Vår referanse:  
20/10618-2

### **Merknader til varsel om oppstart av planarbeid – Savalbete hyttefelt i Tynset kommune**

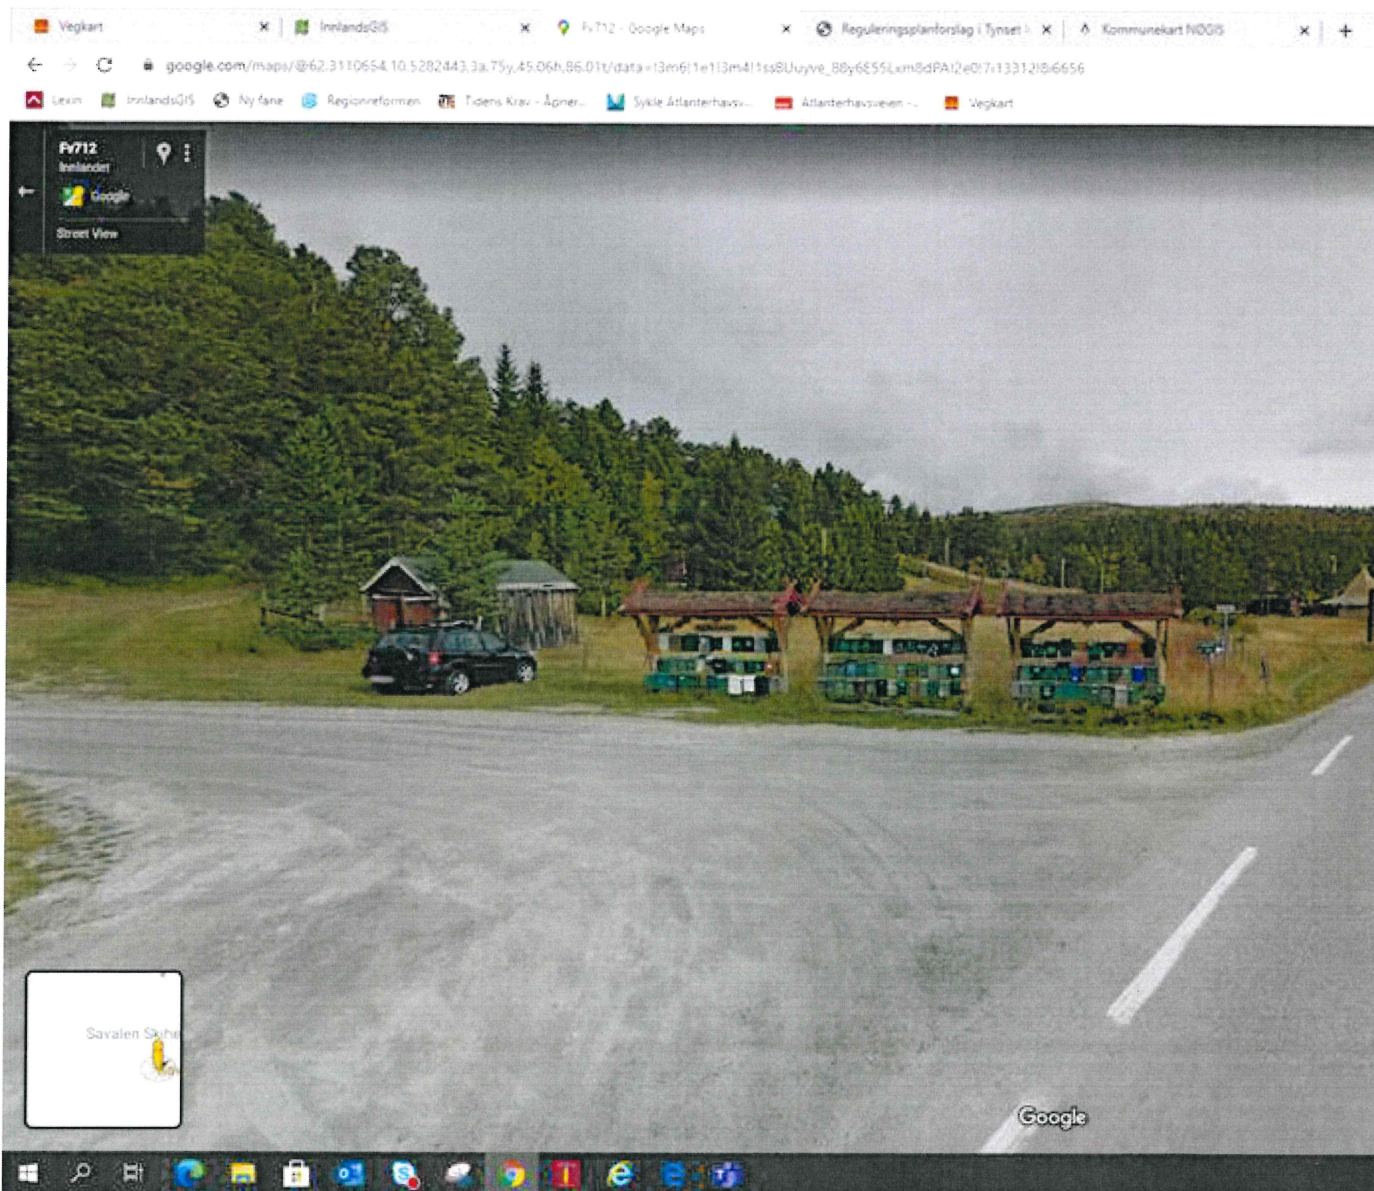
Postkassene er plasser i frisksone.
